Pièce Remise le 24/1/2023 . Mr et Mme CHASSAGNIER  
17 pages .

Je tiens à formuler mon avis à deux titre : comme habitant de Boubers-Lès-Hesmond et en tant que conseiller municipal de ce village.

11\_62\_H2AIR\_EOLIENNES\_DES\_MAGNOLIAS\_VOLET\_ECOLOGIQUE\_partie\_A

Schéma N°1 : Schématisation de la surface d'écoute en partie haute par rapport à la surface ouverte par les pales.

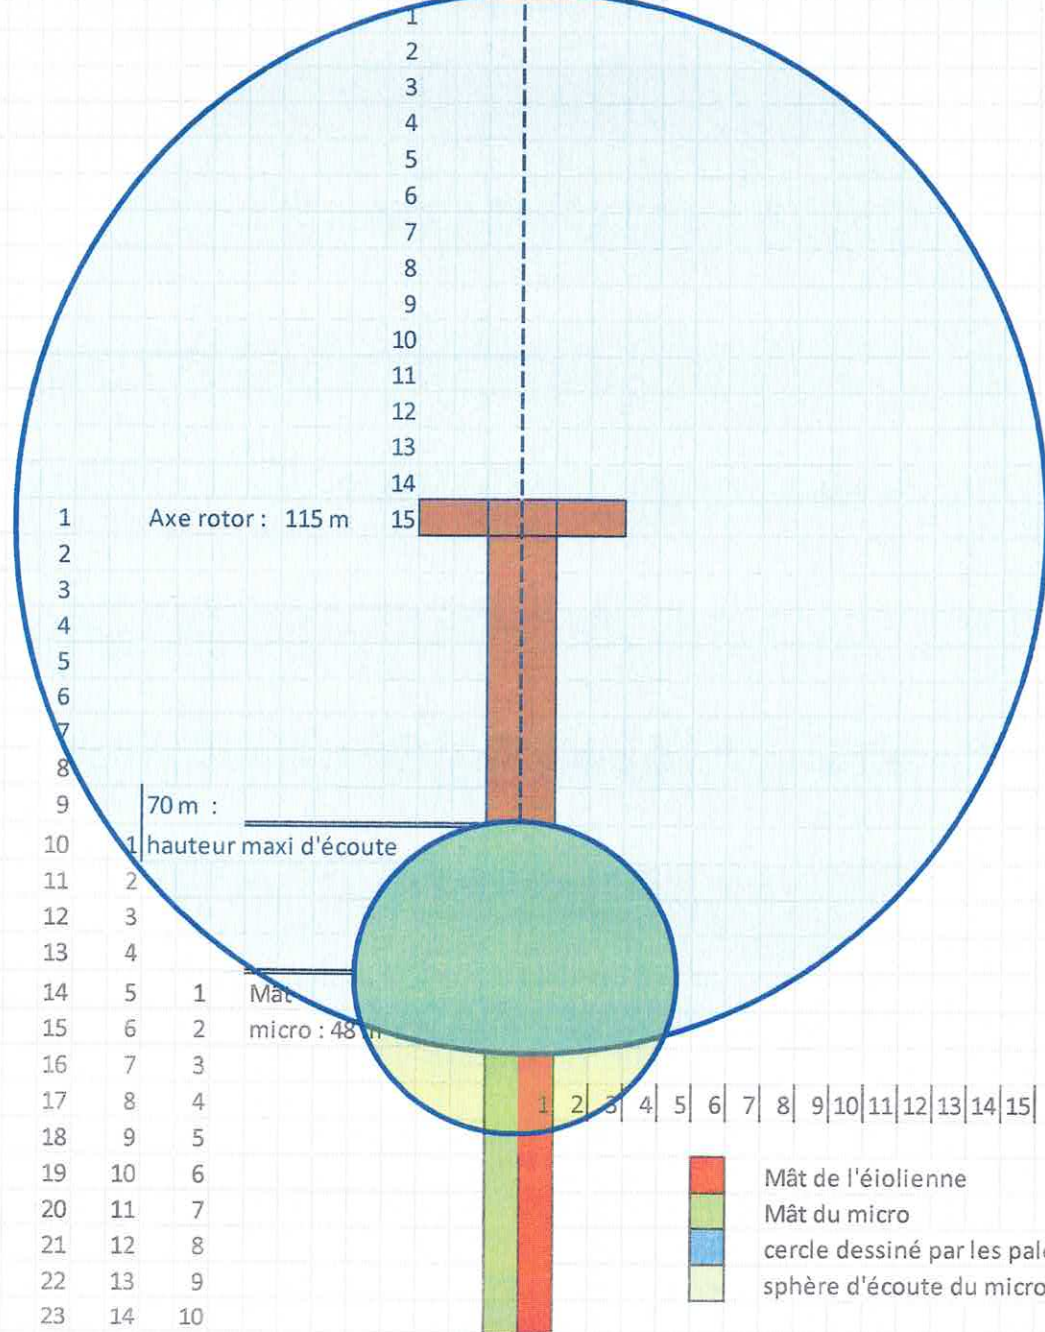
J'en déduis que l'étude concerne uniquement cette zone de 0 à 70 m. Mathématiquement, des pales de seulement 63 m sur un axe situé à 104 m passeront à 41 m du sol et monteront à quasiment 167 m à leur maximum.

167 - 70 : il resterait 97 m à couvrir ! En partie basse, l'installation ignore 34 m de passage des pales : distance de la hauteur de 70 m de captage maximum du micro à 104 m soit l'axe du rotor ; En ce qui concerne les 63 m de la partie haute, c'est l'ignorance totale.

En prenant une feuille à carreaux de 5 mm par 5 mm, il doit être possible de rester à l'échelle. Le croquis N°1 ci-dessous qui prend la variante la plus grande est éloquent.

Je pense que ce schéma est juste et pour reprendre le vocabulaire employé, les variations de dimension dues à l'échelle choisie « sont négligeables ».

Nous pouvons considérer que la zone d'écoute forme une sphère et non un disque comme la course des pales. Mais les chiffres sont notés : le mat du micro est situé à 48 m ; le micro à une capacité d'écoute qui monte à 70 m.

$70 - 48 = 22$  m qui constituent le rayon d'action du micro situé en haut.

Il est possible que ce rayon s'améliore en dessous de l'altitude maxi d'écoute mais s'il passe à quelques mètres supplémentaires en se rapprochant de son axe à 48 m, rien n'éclaire la zone bleue située en dehors de la sphère.

## Schéma N°2 : Schématisation du volume de la zone d'implantation et du volume d'écoute en partie haute

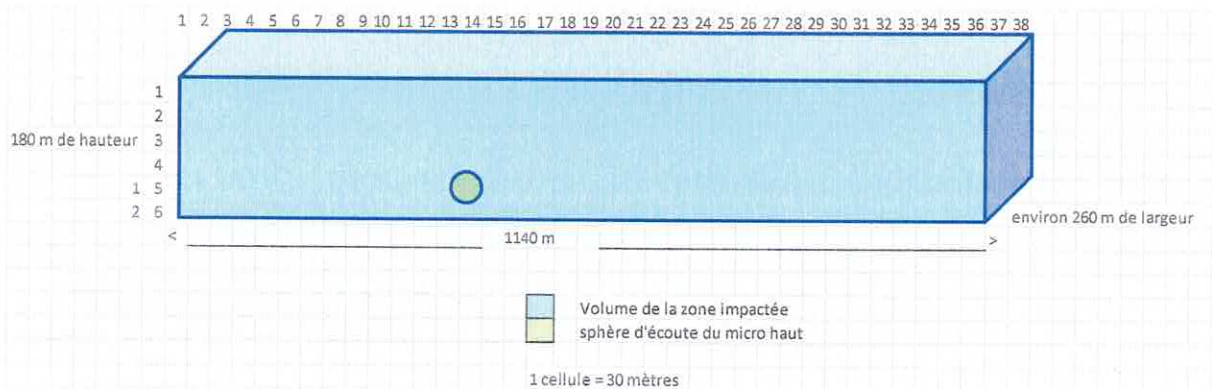
Étant donnée l'envergure de ces machines, il est difficile de réellement visualiser la disproportion de la surface écoutée par rapport à la surface impactée.

Le schéma ci-dessous essaie de démontrer ce fait. Encore une fois, l'échelle est compliquée à restituer avec un tableur mais les valeurs ne sont pas disproportionnées à l'avantage d'une critique de l'étude.

Les pales sont représentées avec un rayon de 75 m proche des 74 m prévus. Le rayon d'action du micro fait 25 m un peu plus que les 22 m renseignés.

Pour l'éolienne prévue à 104 m de haut et un rayon de 63 m, la partie non étudiée reste conséquente.

Le schéma N°2 vise à imaginer le volume écouté en hauteur par rapport au volume impacté par la rotation des pales. Il est possible d'en soustraire les volume fréquentables par les espèces volantes et situés hors de danger pour elles mais ce qui resterait apparaît aussi très inquiétant.
